改善箇所説明図

車軸伸縮用シリンダ取付ボス部断面

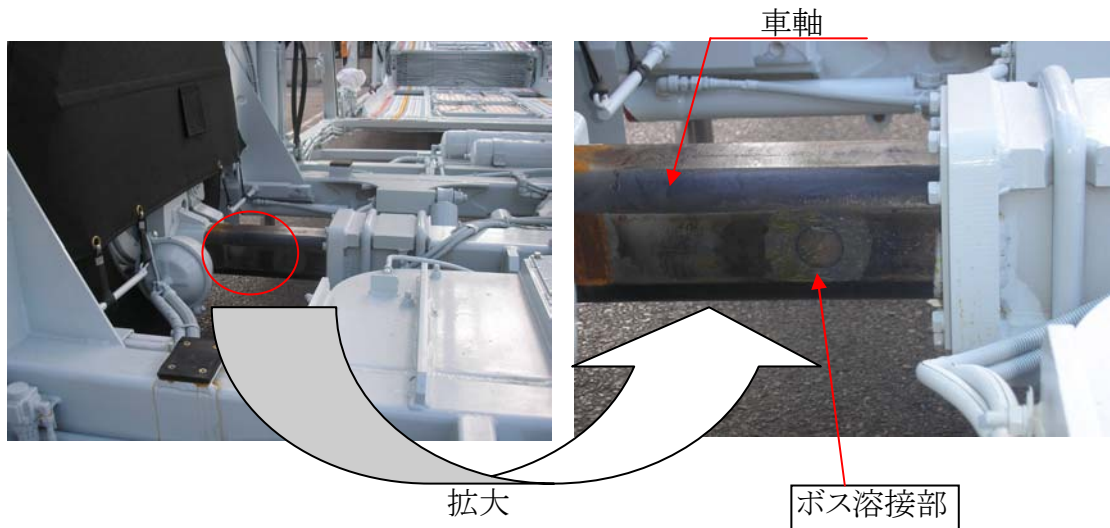
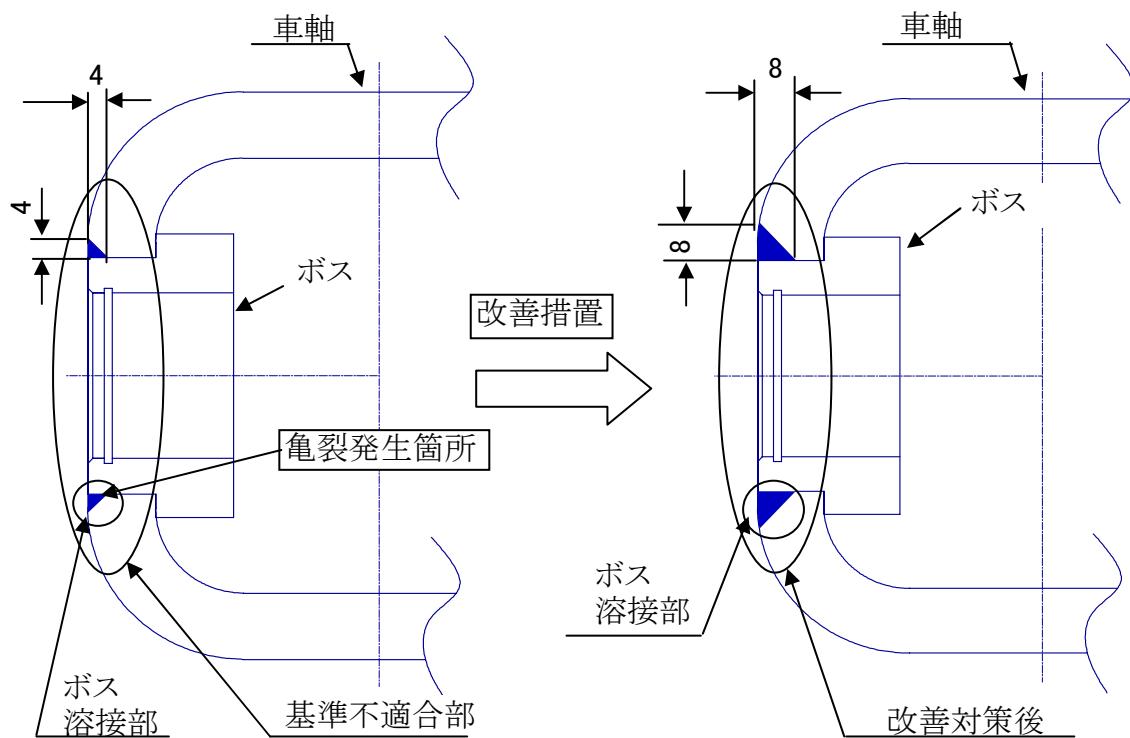
トレーラの車軸において、車軸伸縮用シリンダ取付ボスの溶接が不適切なため、強度が不足しているものがある。そのため、そのまま使用を続けると、走行時の振動等によりボス溶接部に亀裂が生じ、最悪の場合、車軸が折損するおそれがある。

全車両、ボス溶接部を切除し、溶接強度を増すための加工を行い、再溶接する。
